PLACE AU VELO A ALFORTVILLE

Demande d'aménagement n° 015

Demande d'aménagement cyclable

Lieu : rue de Madrid

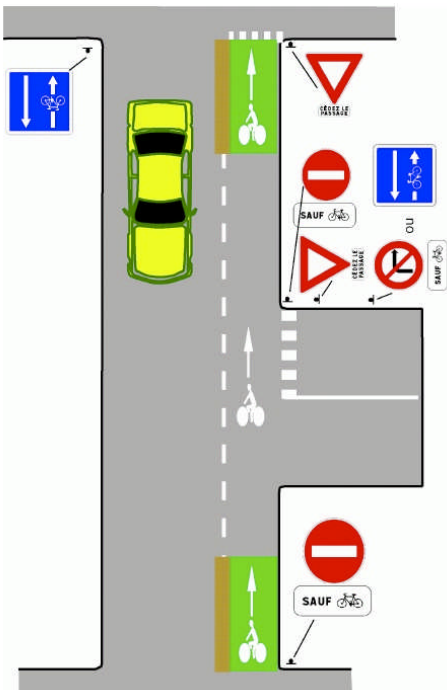
Problème : suite à la création d'une zone 30 dans cette rue, aucun double sens cyclable n'a été mis en place.

La loi de juillet 2008 oblige la mise en place d'un double sens cyclable dans toute nouvelle zone 30 créée. La rue de Madrid ne bénéficie pas de cet aménagement : pas de signalisation au sol ni de panneaux réglementaires aux deux extrémités. De plus, des empiètements, à l'entrée et à la sortie de la rue, gênent énormément la circulation des cyclistes ainsi que la traversée des handicapés et des poussettes.
